**OGGETTO: [ID\_VIP: 5093] D.lgs. 152/2006 e ss. mm. ii. e L.R. 11/2001 e ss. mm. ii. – Procedura di VIA di competenza Statale relativo ad un impianto di produzione di energia elettrica da fonte eolica, di potenza pari a 42 MWp, da realizzare nel comune di Brindisi, Mesagne (BR) e Cellino San Marco (BR). Proponente: En.IT S.r.l. Parere di competenza della Regione Puglia.**

**OGGETTO:** [ID\_VIP: 5093] D.lgs. 152/2006 e ss. mm. ii. e L.R. 11/2001 e ss. mm. ii. – Procedura di VIA di competenza Statale relativo ad un impianto di produzione di energia elettrica da fonte eolica, di potenza pari a 42 MWp, da realizzare nel comune di Brindisi, Mesagne (BR) e Cellino San Marco (BR).

**Parere espresso nella seduta del 25/05/2020 - Parere definitivo**

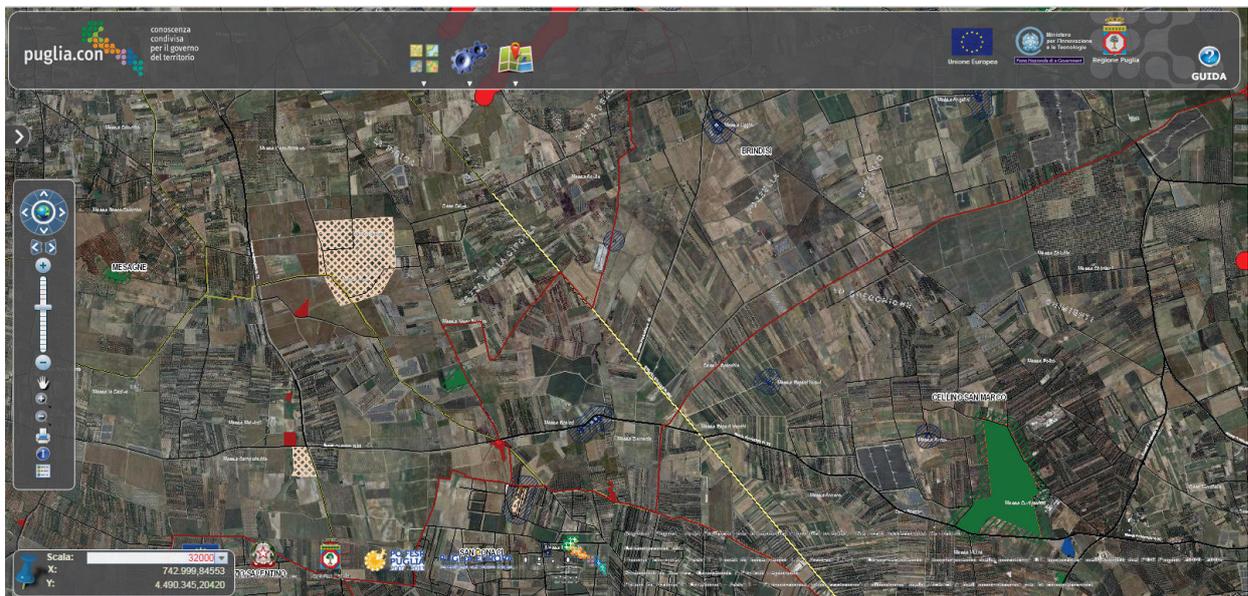
A tal riguardo si può denotare nella immagine (Corine Land Cover 2018) come in prossimità di alcuni punti individuati per la realizzazione dell'impianto vi sono appezzamenti con la presenza di ulivi o destinati a viticoltura in particolare:

- punto 1C circondato da uliveti;
- punto 3D interno a vigneto e uliveto;
- punto 4D circondato da vigneto e uliveto.

A sostegno dell'affermazione effettuata dal proponente non è stata fornita una analisi degli uliveti e dei vigneti presenti nei punti precedentemente indicati e/o nell'area in cui verrà effettuato l'intervento, anche solo di scavo per il sotterramento del cavidotto, in cui vengono identificati gli ulivi e la tipologia di vigneti al fine di poter determinare l'assenza di ulivi secolari e/o viticoltura DOP come previsto dalla normativa vigente, R.R. 24/2010.

*Sovrapposizione del layout di progetto con le componenti della struttura antropica storico culturale (Fig. 3.1 dell'elaborato Relazione PPTR)*

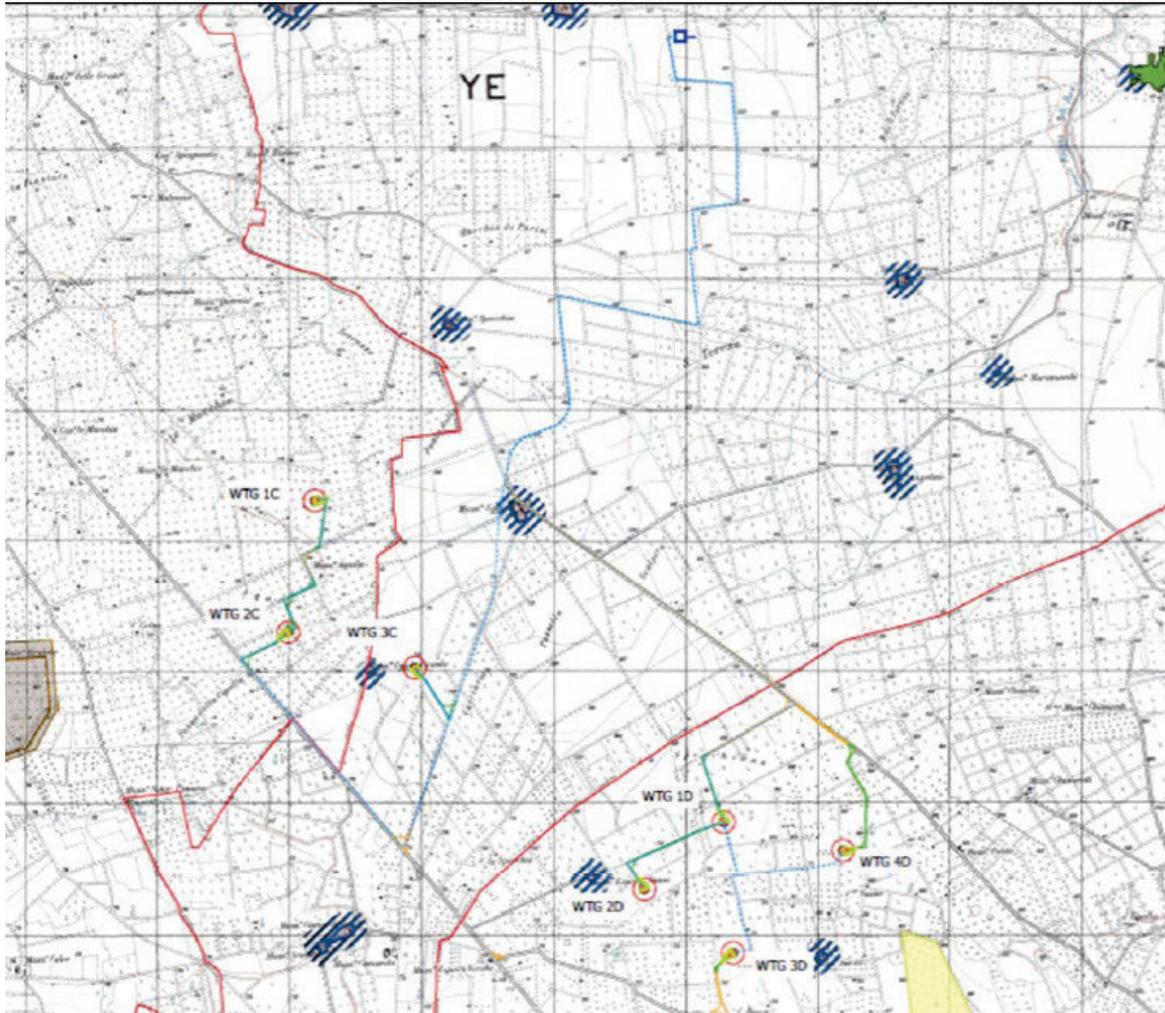
In particolare si segnala la prossimità di ubicazione degli aereogeneratori WGT 3D e WGT 4D con UCP "Masseria Aurito" e la prossimità con il vincolo paesaggistico diretto PAE 0011 "Bosco di Curtipetruzzi" ; dell'aereogeneratori WTG 1D WTG 2D con l'UCP "Masseria Esperti Nuovi" ; degli aereogeneratori WTG 3D e WTG 4D con l'UCP "testimonianze della stratificazione insediativa" (peraltro non identificato nella relazione) ; degli aereogeneratori WTG 2C e WTG 1C con l'UCP "strada a valenza paesaggistica" (strada San Donaci- Mesagne) ;

*Parco fotovoltaico esistente in prossimità dell'ubicazione degli aereogeneratori in progetto WTG 3D e WTG 4D.*

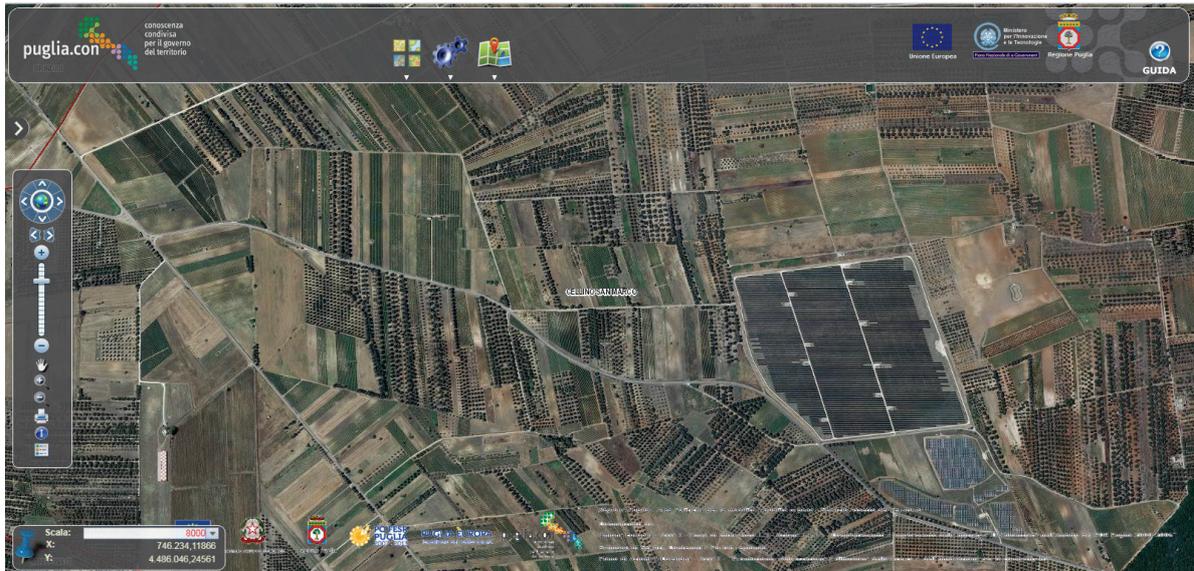
- siano significativi e negativi, gli impatti ambientali dell'opera di cui al progetto in epigrafe **relativamente al cumulo con gli effetti derivanti da altri progetti esistenti e/o autorizzati (come rappresentati negli stessi elaborati della proponente), tenuto conto del fatto che l'opera si inserisce in un contesto territoriale già caratterizzato dalla presenza di parchi eolici e fotovoltaici in esercizio, autorizzati ed in valutazione.**
